## Скотовоз ТОНАР - 9826

Недостатки скотовоза,  
пригнанного в «ЧЕРКИЗОВО-  
СВИНОВОДСТВО» на  
испытания от компании  
«ТОНАР»

## Трап

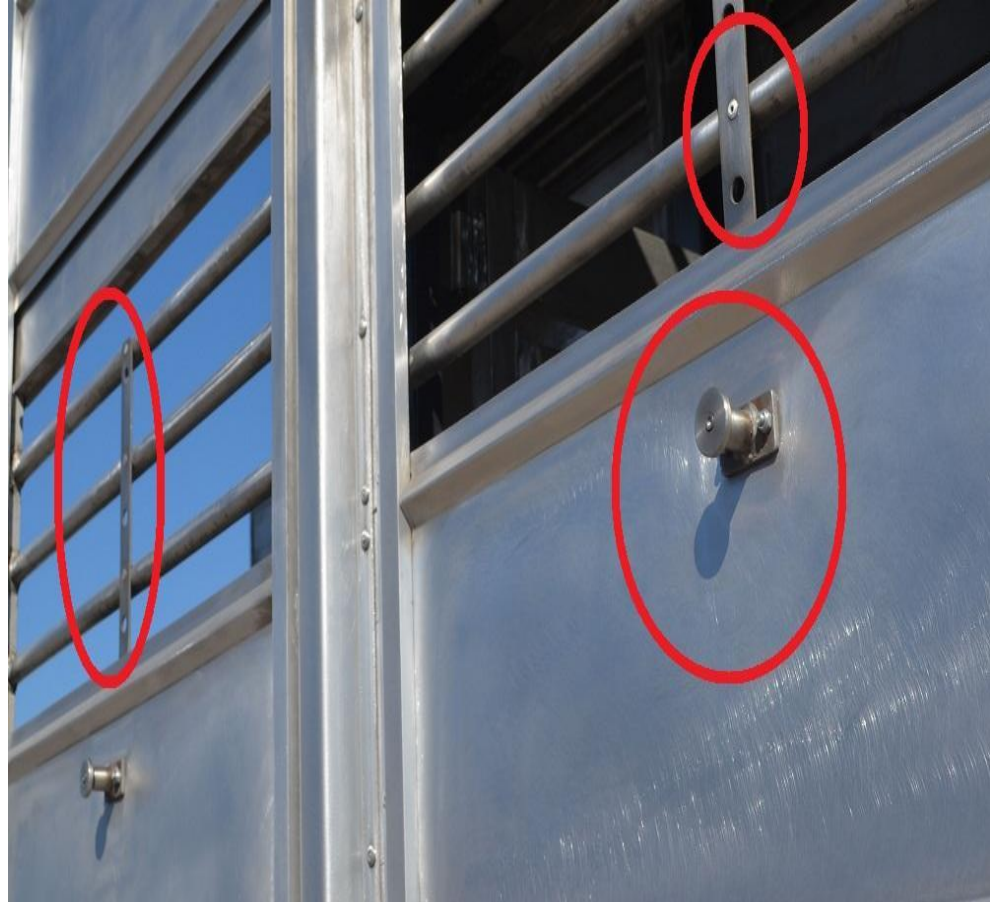
1. Он оснащен роликами . Это сделано для удобства погрузки с земли. На площадках компании таких погрузок нет. Поэтому при погрузки с пандуса столкнулись с проблемой : **трап узкий, высокая высота трапа на пандусе из-за роликов.**

Замок открывания трапа: **расположен высоко, открывание замка не удобное.**

3. Сам трап тяжелый: **Водителю приходится с трудом поднимать и опускать его , весь процесс погрузки водитель держит его на пандусе , так как он сам поднимается.**
